PLAN LOCAL D'URBANISME INTERCOMMUNAL D'OMBREE D'ANJOU, ARMAILLE, BOUILLE-MENARD, BOURG-L'EVEQUE ET CARBAY

Déclaration de projet emportant Mise en Compatibilité n°3

Mémoire en réponse à l'avis délibéré de la MRAE Pays de la Loire (avis n° PDL 2022-6390)

STECAL Aer proposé dans la version initiale du projet

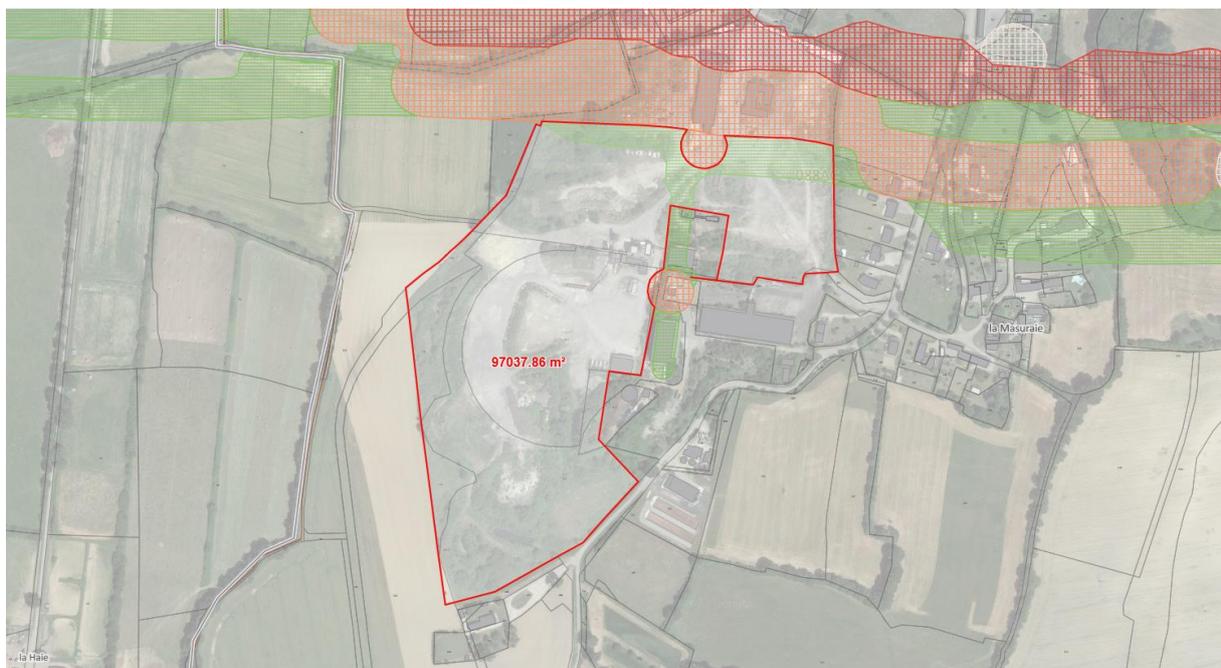
Le règlement du PLUi d'Armaillé, Bouillé-Ménard, Bourg-l'Evêque, Carbay et Ombrée d'Anjou a déjà défini, au titre de l'article L.151-13 du code de l'Urbanisme, un secteur Aer « *permettant l'accueil de dispositifs, installations de production d'énergie renouvelable* ». L'article A1 précise qu'en secteur Aer : « *Sont interdits tous les modes d'occupation et d'utilisation du sol à l'exception de ceux liés et nécessaires à la production d'énergie renouvelable (champs photovoltaïques...)* ». Ce secteur a été initialement créé en vue d'accompagner la réalisation d'un autre projet de centrale solaire photovoltaïque. Il semble adapté à la réalisation du projet de Chazé- Henry / La Mazuraie. Le dossier affirme que l'occupation du sol proposée dans le cadre de la présente procédure n'est pas génératrice de consommation de nouveaux espaces agricoles ou naturels compte tenu de l'usage antérieur du secteur. Le règlement du PLUi va donc être complété afin de créer un STECAL Aer de neuf hectares. Or, la MRAe relève que l'emprise stricte du projet porte sur une surface d'environ quatre hectares. Le choix de créer un STECAL de neuf hectares est insuffisamment justifié, un STECAL devant correspondre aux stricts besoins de l'activité pour laquelle il est créé.

Le dossier présenté à la MRAE par Anjou Bleu Communauté définissait une emprise d'un STECAL Aer intégrant l'ensemble des parcelles comprises dans l'unité foncière sous maîtrise foncière TotalEnergies (bail emphytéotique), et situées hors zones rouge du Plan de Prévention des Risques Miniers (PPRm). Les dispositions du PPRm rendent effectivement impossible l'implantation de panneaux photovoltaïques au sein des zones dites « rouges ». Les parcelles concernées par cette première proposition de STECAL Aer étaient donc les suivantes :

Cette proposition de zonage ne tient pas compte des espaces à enjeux écologiques, identifiés dans l'étude d'impact du projet et dans l'évaluation environnementale du PLUi, considérant que **le Permis de Construire**, soumis à Autorisation Environnementale, **identifiera**, via l'étude d'impact, **les secteurs à enjeux et les mesures à mettre en œuvre pour éviter, réduire, voire compenser les impacts éventuels**. Le zonage Aer proposé (cf. figure ci-dessous) autorise de facto l'installation de tables de panneaux solaires et d'installations solaires sur l'intégralité de son périmètre (alors même que le périmètre opérationnel se limite aux secteurs de moindres enjeux écologiques).

Synthèse des enjeux écologiques (source : étude d'impact)

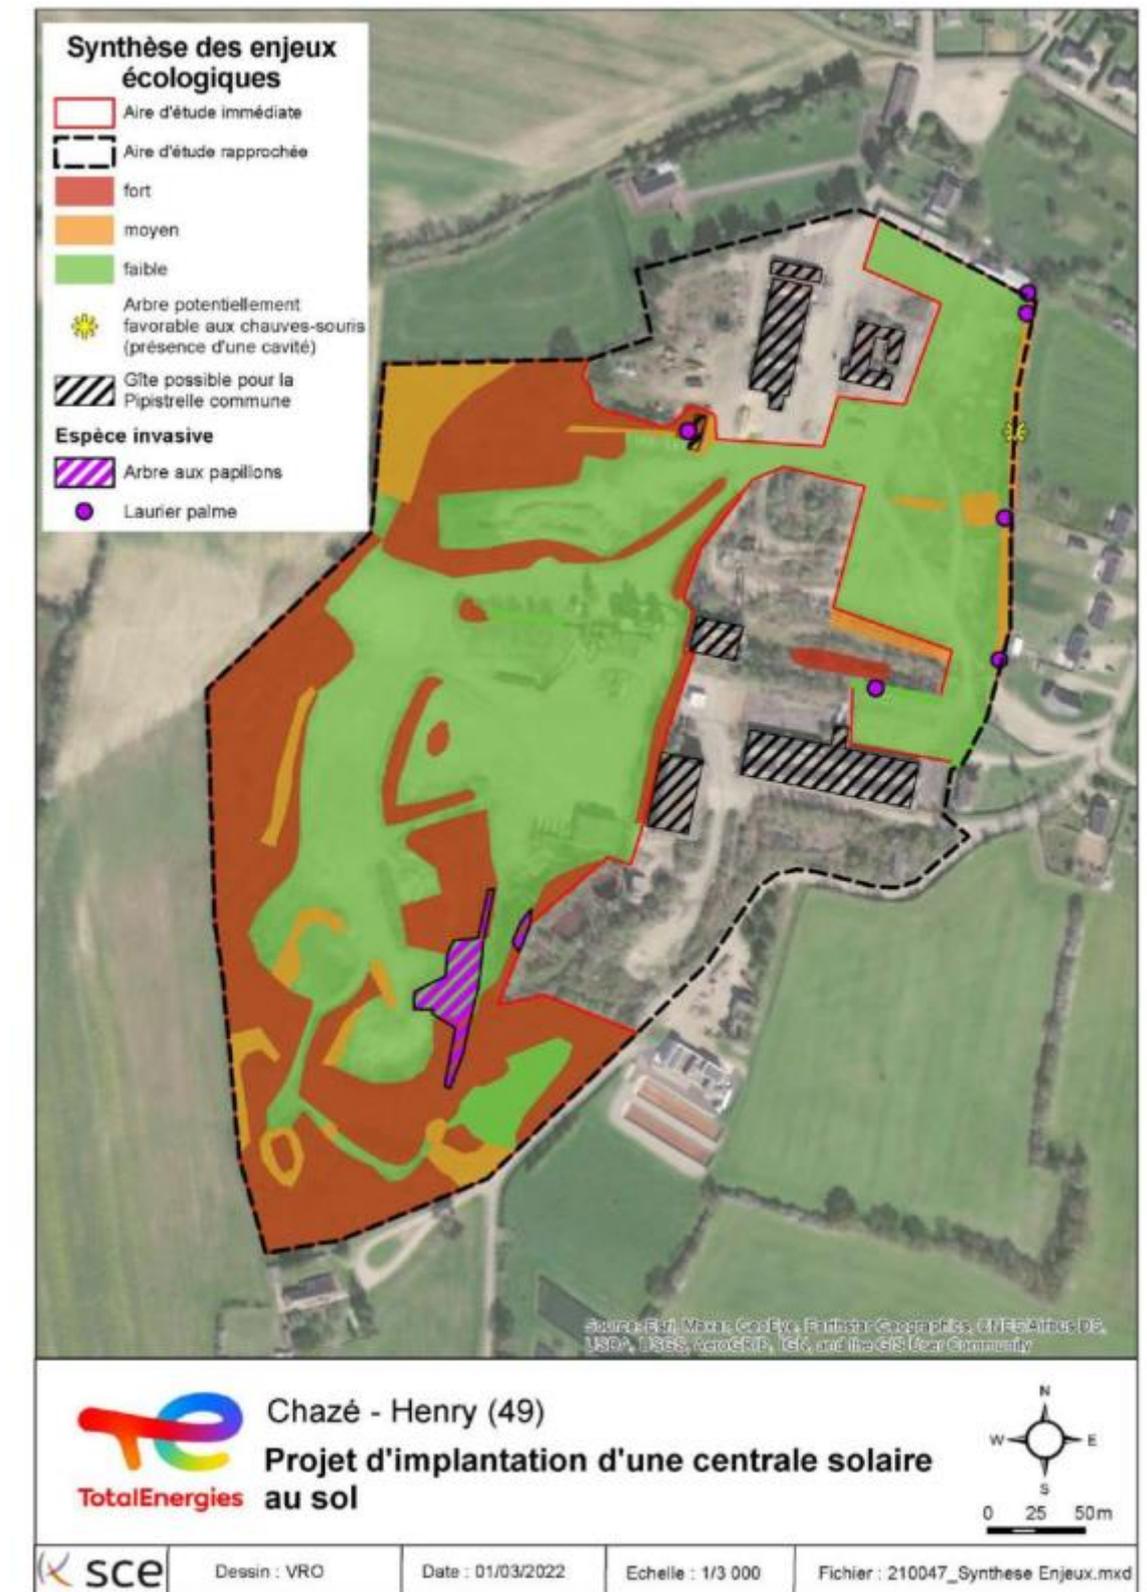
Le dossier n'aborde ainsi pas la possibilité d'intégrer à un zonage offrant des garanties de protection les espaces naturels identifiés comme présentant des enjeux, et ainsi évités, dans le cadre du projet ainsi que ceux faisant l'objet de mesures compensatoires, y compris les zones humides.

Les cartes présentées ci-après, issues de l'étude d'impact du projet, font apparaître les enjeux écologiques du site ainsi que la localisation des mesures compensatoires mises en place. Elles ont
